RESOLUCIÓN No. 3060 DE 2011

*"Por la cual se resuelven los recursos de reposición interpuestos por **COLOMBIA MÓVIL S.A. E.S.P.** y **CODENSA S.A. E.S.P.** contra la Resolución CRC 2978 de 2011"*

Figura 1. Distancia de construcción para circuitos de 13,2 – 11,4 kV y B.T

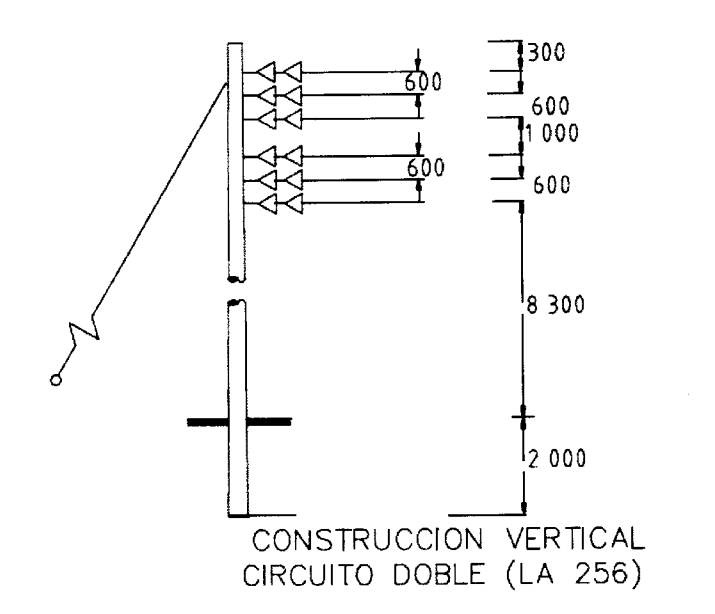
Hechas las aclaraciones precedentes, en cuanto al planteamiento de **CODENSA** mediante el cual sustenta que de acuerdo a lo establecido en la Norma LA-010 donde existen postes de 10 metros no hay redes de 34,5kV, esta Comisión precisa que el cambio de un poste de 10 metros a un poste de 14 metros no se encuentra asociado al tipo de red eléctrica, sino a la necesidad de contar con espacio adicional para la instalación de equipos de telecomunicaciones, con lo

cual no se está contrariando la citada norma, máxime si se tiene en cuenta que de conformidad con lo establecido en la Norma Técnica LA-006¹⁴ de **CODENSA** por medio de la cual se regula la "Distancia de construcción para circuitos de 13,2 – 11,4 kV y B.T", se identifica una estructura de 14m para redes de 13,2 – 11,4 kV y BT, como se puede evidenciar en la siguiente figura.

Ahora bien, teniendo en cuenta lo anterior, es claro que la Norma Técnica LA-006 de **CODENSA** establece el uso de postes de 14 metros para redes de 13,2 – 11,4 kV y BT, por lo que en los sitios donde actualmente **CODENSA** tenga instalados postes de 10 metros claramente se podrían cambiar éstos por postes de 14 metros, sin contrariar lo dispuesto por las Normas Técnicas del OR y sin ser necesario que el poste de 14 metros a ser instalado se encuentre en una red de 34,5 kV.

Figura 2.

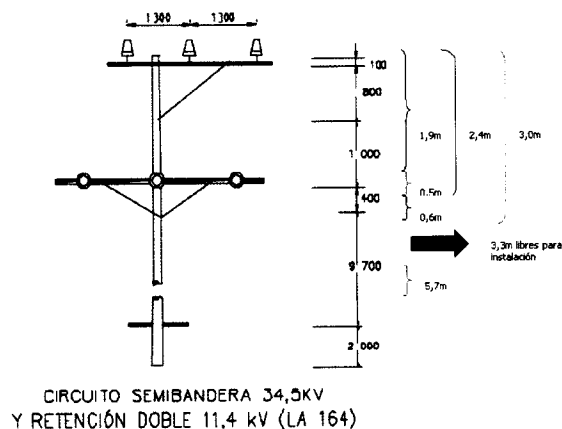
Adicionalmente, expresa **CODENSA** que se debe verificar el contenido de la resolución objeto de impugnación, toda vez que el espacio vertical de 3,3 metros disponible para la instalación de las micro BTS se encuentra entre la red de media tensión y la red de baja tensión.

Dicho lo anterior, debe aclararse que lo manifestado por **CODENSA** en el sentido que el espacio disponible de 3,3 metros para la instalación de las micro BTS de **COLOMBIA MÓVIL** se encuentra entre la red de MT y la red de BT, desconoce lo definido de manera clara en la resolución recurrida, la cual al hacer referencia al lugar en el que procedería la instalación de la micro BTS, es la cota inferior de la red de BT, y no entre la red de MT y la red de BT. En la siguiente figura se representa, de conformidad con lo previsto en las mismas normas expedidas por **CODENSA**, el espacio que resulta viable para la instalación de las micro BTS, en un poste de 14 m, el cual está ubicado 3 metros por debajo de la red de MT y 0,5 m debajo de la red de BT y a 5,7 m sobre el nivel del suelo:

De conformidad con la anterior figura, es claro que la ubicación de la micro BTS, conforme se adujo en la Resolución CRC 2978 de 2011, se encuentra por debajo de la red de MT y BT, lo cual resulta acorde con las reglas contenidas en el RETIE.
